REGULAÇÃO RELATÓRIO DE FISCALIZAÇÃO N. 2411/2026

Fiscalização Sob Demanda por meio de solicitação do Legislativo Municipal para verificar a ocorrência de repavimentação inadequada de vias públicas no município de Santiago/RS.

Figura 4 – Posição na via dos pontos fiscalizados na Rua Bento Gonçalves.

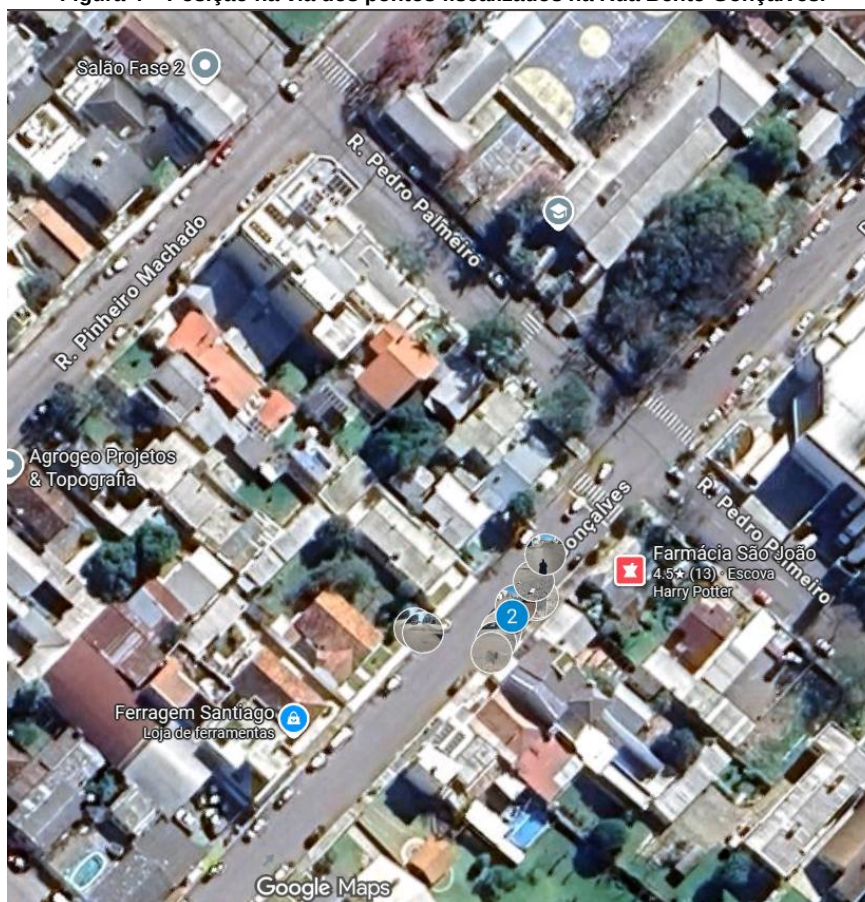
Na Figura 4 é possível visualizar a localização do Ponto 2 fiscalizado na Rua Bento Gonçalves. Foi possível observar que foi realizada a remoção do pavimento da via (Figura 5), possivelmente, para realização de algum tipo intervenção necessária na rede de distribuição de água. Contudo, após a execução, a pavimentação não foi recomposta de forma adequada.

Figura 7 – Registros fotográficos do Ponto 3 da Rua Felipe Lopes. Deformação na pavimentação após recorte e reposição de asfalto.

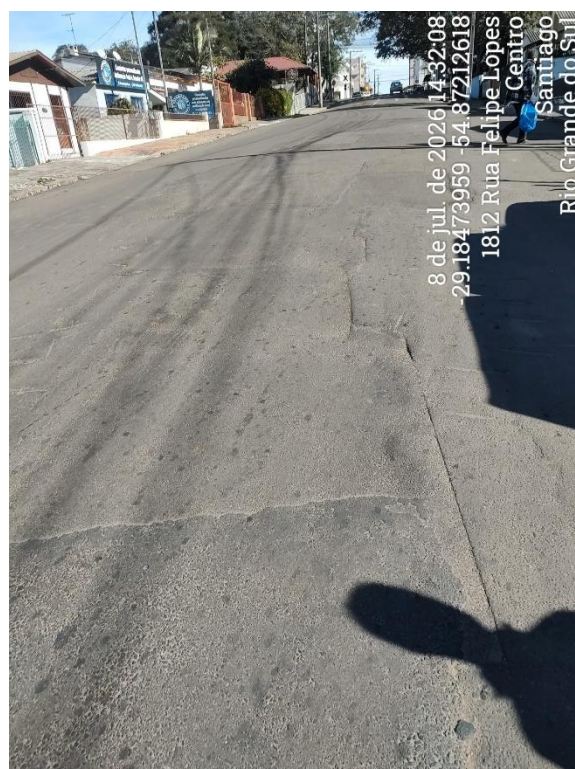
Na Figura 6 é possível visualizar a localização do Ponto 3 fiscalizado na Rua Felipe Lopes. Foi possível observar que foi realizada a remoção do pavimento da via (Figura 7), possivelmente, para realização de algum tipo intervenção necessária na rede de distribuição de água. Contudo, após a execução, a pavimentação não foi recomposta de forma adequada gerando desnível acentuado.

Figura 9 – Registros fotográficos do Ponto 4 no cruzamento das ruas Tito Beccon e Marechal Deodoro. Válvula instalada, sinalização e posição da estrutura na via.

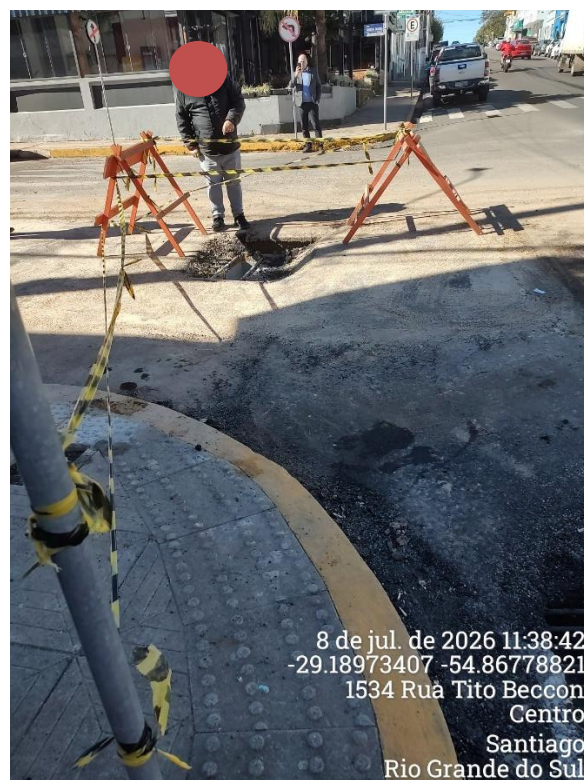
Na Figura 8 é possível visualizar a localização do Ponto 4 fiscalizado na esquina das ruas Tito Beccon e Marechal Deodoro. No ponto foi identificado trabalho recente de repavimentação onde não foram identificados desníveis significativos, entretanto a instalação de uma válvula não foi concluída, porém não foi realizado o fechamento adequado da pista de rodagem, sendo que apesar de sinalizada a obra permanece a mais de duas semanas sem conclusão, conforme informado pelo poder legislativo durante o ato de fiscalização (Figura 9).

Figura 13 – Registros fotográficos do Ponto 6 da Rua Silvio Aquino. Deformação na pavimentação após retirada do pavimento e recomposição inadequada. Destaca-se material depositado próximo ao meio fio e falta de sinalização.

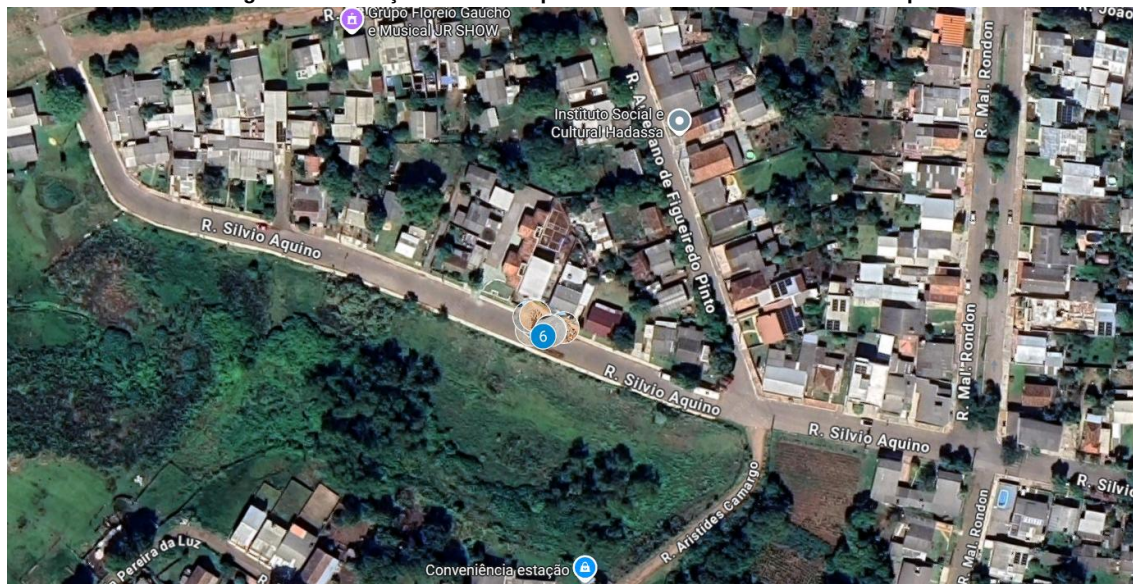
Na Figura 12 é possível visualizar a localização do Ponto 6 fiscalizado na Rua Sílvio Aquino. Foi possível observar que foi realizada a remoção do pavimento da via (Figura 13), possivelmente, para realização de algum tipo intervenção necessária na rede de distribuição de água. Contudo, após a execução, a pavimentação não foi

recomposta de forma adequada gerando desnível acentuado. De forma complementar partes do pavimento se encontram dispostos inadequadamente junto ao meio fio.

Figura 15 – Registros fotográficos do Ponto 7 nas ruas Pinheiro Machado e Leônidas de Matos. Deformação na pavimentação após recorte e reposição de asfalto.

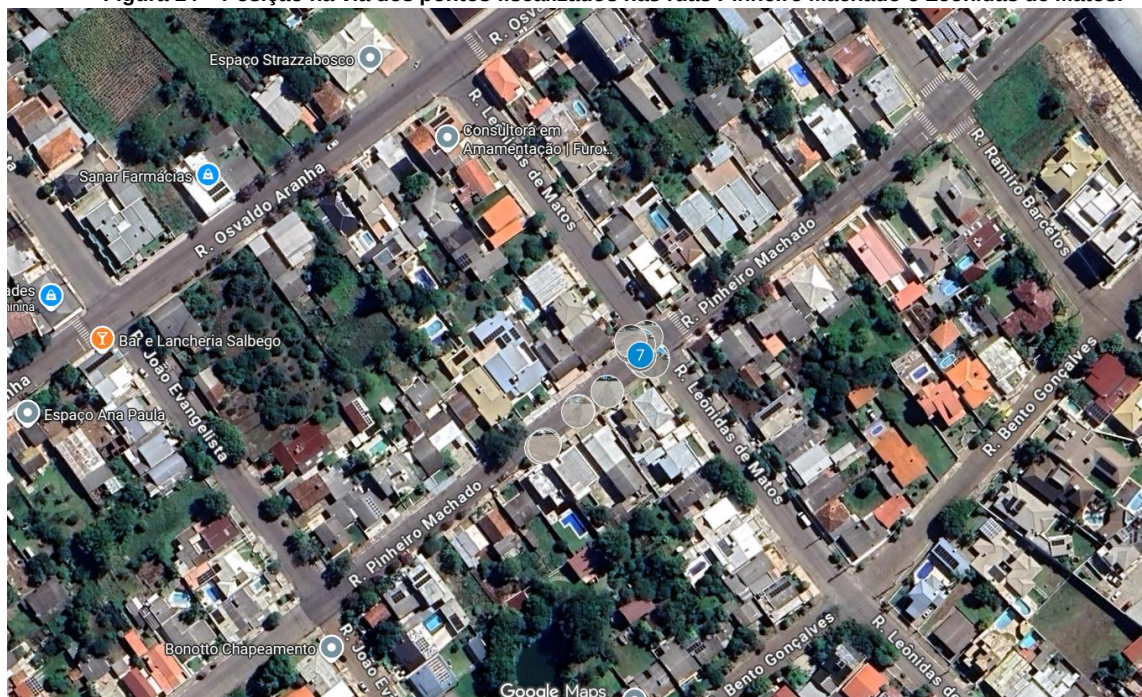
Na Figura 14 é possível visualizar a localização do Ponto 7 fiscalizado nas ruas Pinheiro Machado e Leônidas de Matos. Foi possível observar que foi realizada a remoção do pavimento da via (Figura 15), possivelmente, para realização de algum tipo intervenção necessária na rede de distribuição de água. Contudo, após a execução, a pavimentação não foi recomposta de forma adequada gerando desnível acentuado.

Figura 17 – Registros fotográficos do Ponto 8 na rua Dr. Rivota . Deformação na pavimentação após recorte e reposição de asfalto.

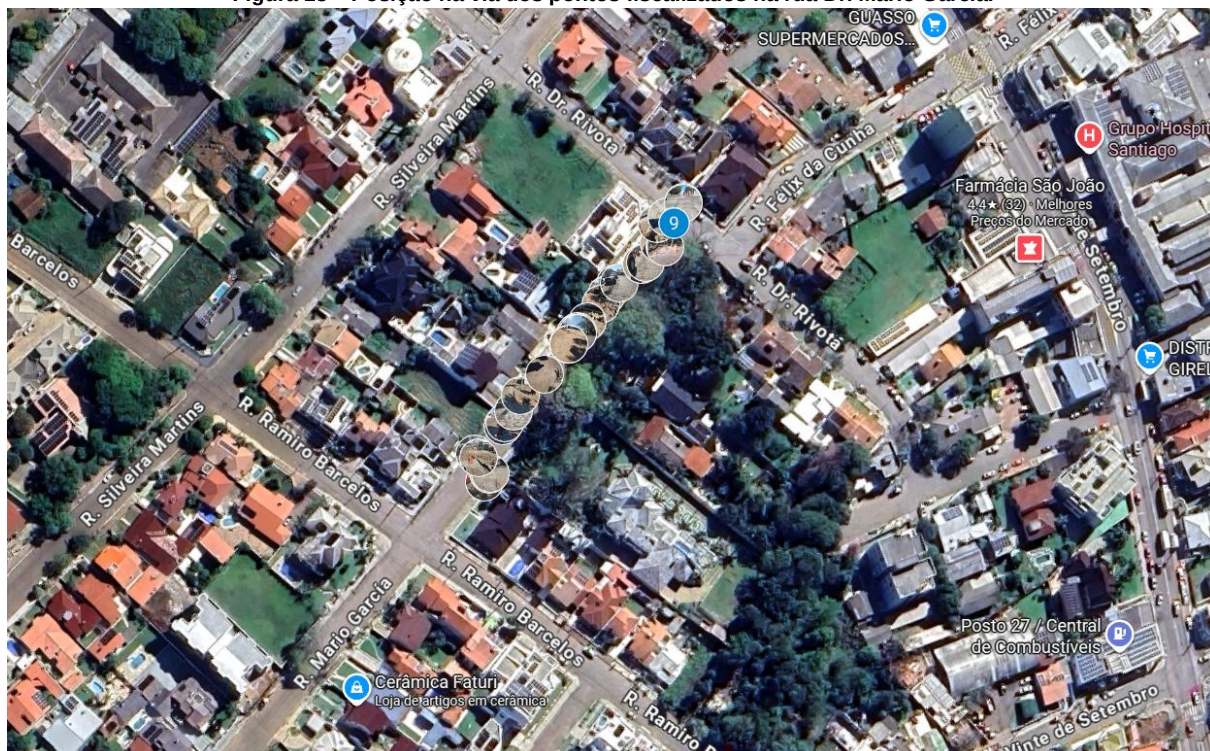
Na Figura 16 é possível visualizar a localização do Ponto 8 fiscalizado na Rua Dr. Rivota. Foi possível observar que foi realizada a remoção do pavimento da via (Figura 17), possivelmente, para realização de algum tipo intervenção necessária na

rede de distribuição de água. Contudo, após a execução, a pavimentação não foi recomposta de forma adequada gerando desnível acentuado.

Figura 20 – Posição na via dos pontos fiscalizados na rua Pinheiro Machado.

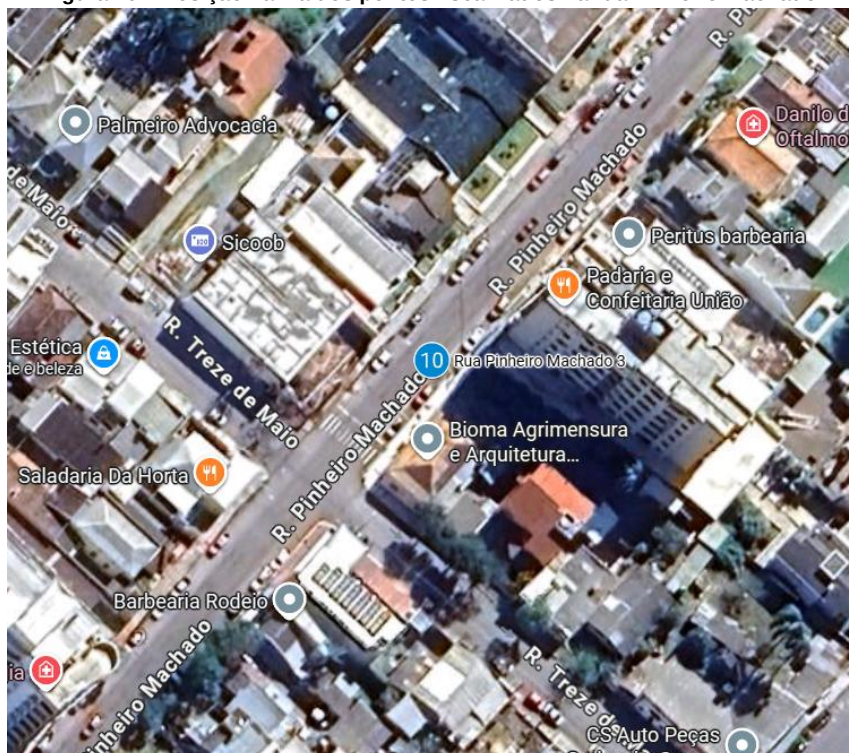
Na Figura 20 é possível visualizar a localização do Ponto 10 fiscalizado ao na Rua Pinheiro Machado.

Foi possível observar que foi realizada a remoção do pavimento da via (Figura 21), possivelmente, para realização de algum tipo intervenção necessária na rede de distribuição de água. Contudo, após a execução, a pavimentação não foi recomposta de forma adequada gerando desnível acentuado e formação de buracos profundos com acúmulo de água em dias de chuva.
